From: 5.1, 2, e <5.1, 2, e@amsterdam.nl>
Subject: **FW: Bilderdijkstraat 99 - Spoed**
To: 5.1, 2, e <5.1, 2, e@amsterdam.nl>, 5.1, 2, e <5.1, 2, e@amsterdam.nl>
Date: June 25, 2025 at 8:03:20 AM CEST

Bilderdijkstraat 99

Het adviesverzoek betreft aan aanvraag omgevingsvergunning voor een installatie bestaande uit een luchtbehandelingskast met vier afvoerpijpen.

3D luchtfoto van de beoogde locatie van de luchtbehandelingskast met vier afvoerpijpen naar boven (bron NDP Vision 10)

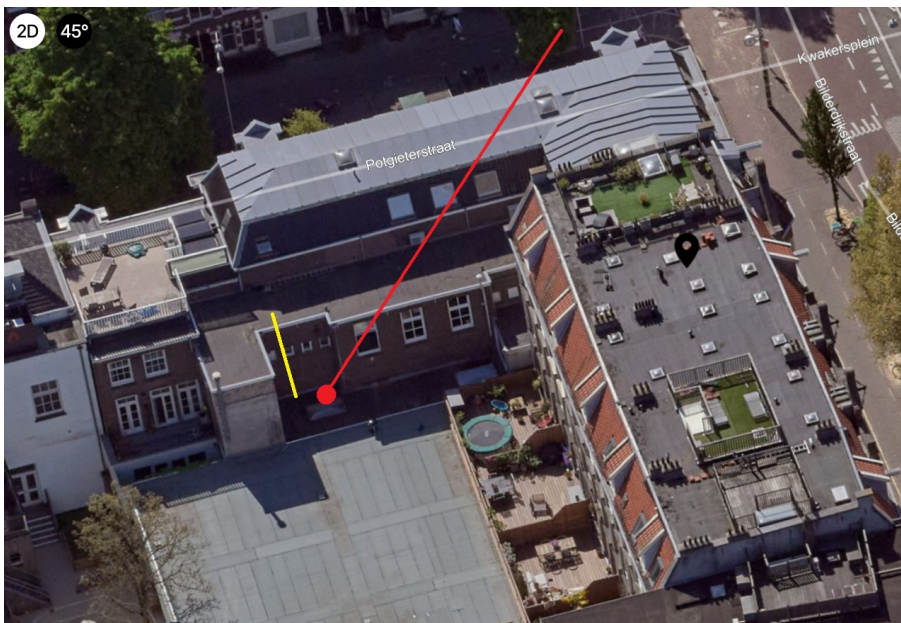
De luchtbehandelingskast heeft een afmeting van 1,56 x 0,70 x 0,76 m (l x b x h) en wordt geplaatst op ca. 2,39 m afstand van de dakrand van BG. Grenzend aan dit dak is de binnentuin volledig eenlaags bebouwd. De vier afvoerpijpen, drie met een $\varnothing$ van 0,13 m en één van $\varnothing$ 0,25 m worden langs de gevel omhoog geleid, naast een bestaande hemelwaterafvoer en voor een tweetal vensters. De afvoerpijpen steken daarbij ca. 0,92 m boven de dakrand uit.

Installaties zijn eigenlijk per definitie niet wenselijk op lagere bebouwing die omringd wordt door hogere woonbebouwing in een bouwblok. Voor omwonenden ontstaat snel hinder van installaties in de vorm van geluid, uitstoot en warmte. Bovendien verommelen de installaties het daklandschap. Genoemde negatieve ruimtelijke impact gaat ook zeker op voor direct omwonenden in deze situatie. Buitenruimtes en gevels omsluiten aan drie zijden vrijwel geheel het dakvlak, waar vanuit bovengelegen woningen uitzicht op is.

Aan de andere kant zijn dergelijke installaties veelal vanuit het gebruik noodzakelijk t.b.v. het woon- en leefklimaat. Een terughoudende en ondergeschikte inpassing is daarbij het uitgangspunt. De door de raad vastgestelde welstandsnota biedt gebruikelijk ook handvatten voor een stedenbouwkundige beoordeling. In eerst instantie dient men een installatie inpassend te realiseren, tenzij er aantoonbare redenen zijn dat deze niet of niet geheel inpassend kunnen worden gerealiseerd. Het lijkt voor het functioneren in deze situatie en mede gelet op de toelichting in de aanvraag niet onmogelijk te zijn.

De vier afvoerkanalen zijn in verhouding tot de schaal van het pand buitenproportioneel in aantal en plaatsing naast elkaar. De omvang van de afvoerpijpen werkt verstorend op de achtergevel en indeling met vensters van dit orde 3 pand. Het doet afbreuk aan het beeld van de binnenwereld en de verrommeling is groot. In beginsel is een afvoerkanaal per pand het uitgangspunt, waarbij een clustering met ombouw minder impact heeft.

Advies: stedenbouw: niet akkoord

Advies stedenbouw: afvoerpijpen clusteren binnen een ombouw.
